Technische Änderung zu FieldPower® Energiebusverteiler

PCN-Nummer:	PCN-PB40-20190604-00-A
Datum der Veröffentlichung:	04.06.2019
Gültigkeitsdauer:	Bis auf Widerruf
Revisionsnummer:	00-A

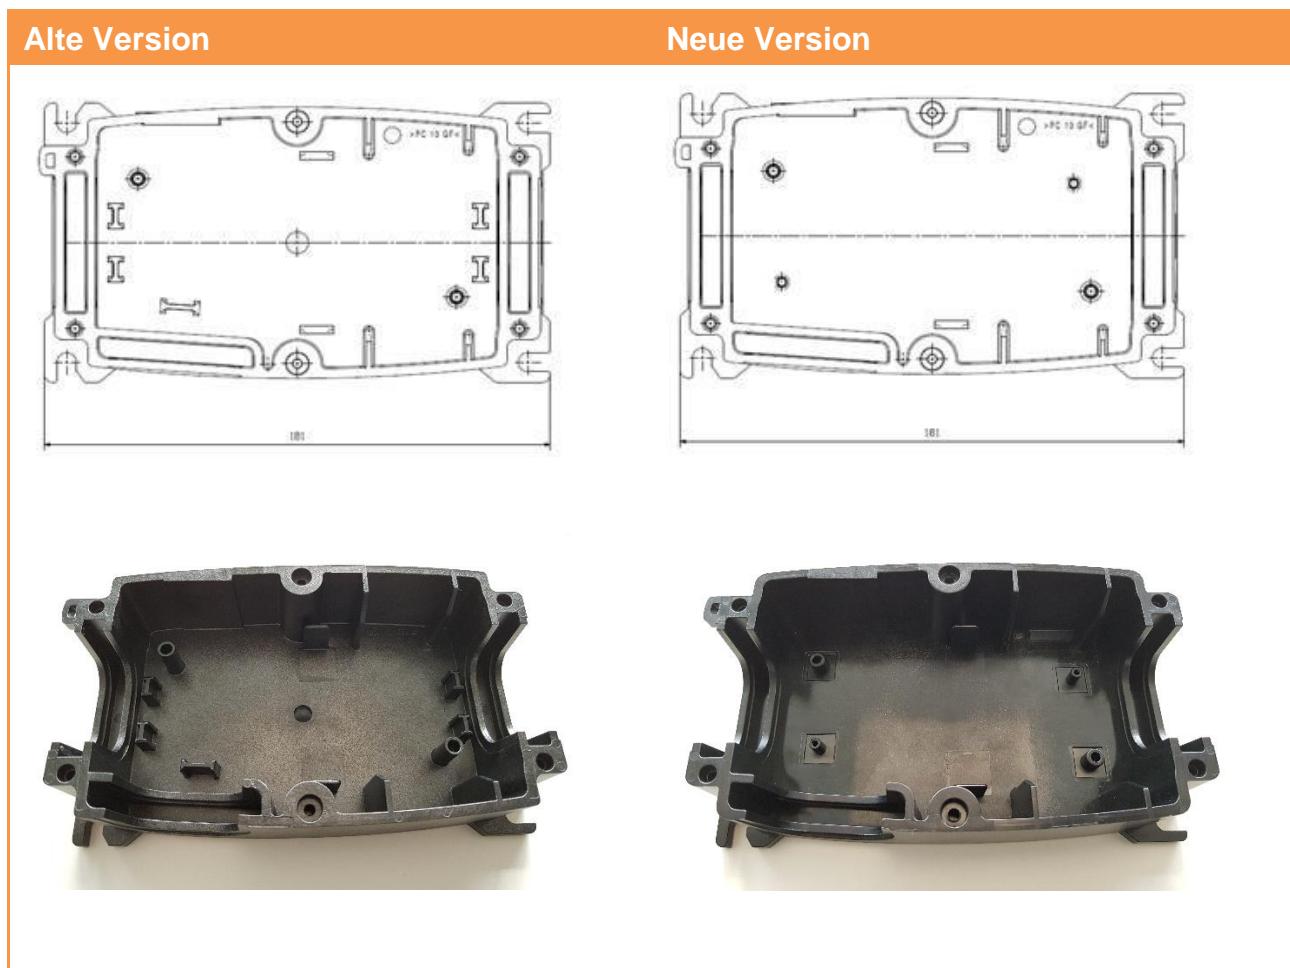
Das Werkzeug für die FieldPower 5P Unterschale ist am Ende seines Lebenszyklus angekommen und wird daher ausgetauscht.

- Innen- und Außenkontur der Unterschale wurden optimiert. Zukünftig können somit vereinfacht Leiterplatten in die Unterschale aufgenommen werden.
- Farbschema der Unterschale leicht verändert. Sichtbarer Glasfaseranteil verringert.
